D.D. 29 settembre 2021, n. 197

Fase di verifica della procedura di VIA e contestuale Valutazione d'Incidenza inerente il progetto "Potenziamento impianto innevamento programmato Loc. Bric Colmè e realizzazione impianto innevamento sul monte Alpet", localizzato nel Comune di Roburent (CN) - Cat. B1.28 - Pos. 2021-11/VER. Assoggettamento del progetto dalla fase di valutazione di cui all'art. 12 della L.R. 40/1998, in combinato disposto con gli art

ATTO DD 197/A2106B/2021

DETERMINAZIONE DIRIGENZIALE

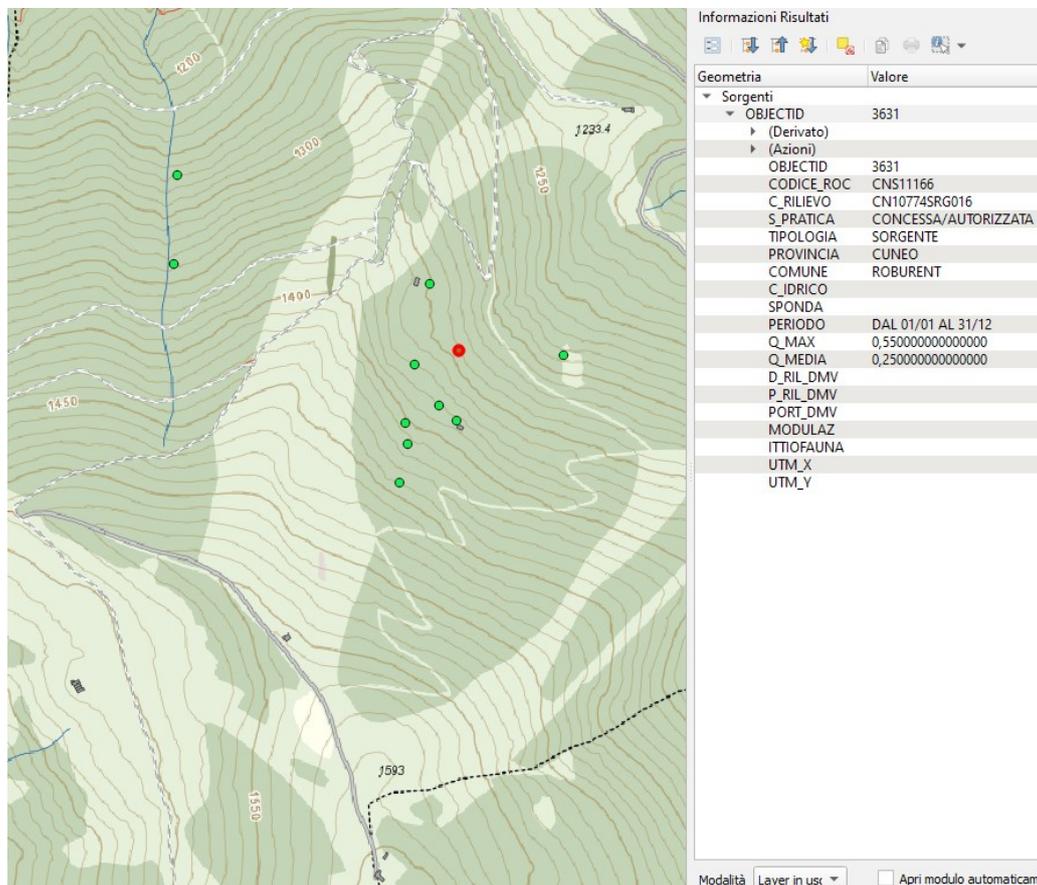
- l'istanza di concessione di derivazione trasmessa con le integrazioni, non è mai stata presentata presso l'Ufficio della Provincia di Cuneo competente e non risulta agli atti, pertanto, alcuna richiesta di concessione di derivazione;
- non risulta effettuato nessun approfondimento relativo alle portate disponibili e soprattutto non è stata verificata la compatibilità con il Piano di Gestione del Distretto idrografico del fiume Po (PdGPO), in particolare con la Direttiva Derivazioni.

Pertanto, al fine della valutazione della compatibilità dell'intervento con il PdGPO, occorre analizzare compiutamente la disponibilità della risorsa idrica e l'entità dei prelievi e dovranno essere approfonditi i seguenti elementi:

- a) definizione, per ogni punto di presa, delle portate disponibili (proseguendo il monitoraggio condotto con ulteriori misure) e definizione univoca dei parametri dei prelievi in progetto (portate massime, medie, usi e periodi di captazione di ogni singolo captazione);
- b) verifica della compatibilità dei prelievi con il PdGPO / Direttiva Derivazioni;
- c) quantificazione delle modalità di rilascio del DMV da ogni punto di prelievo.
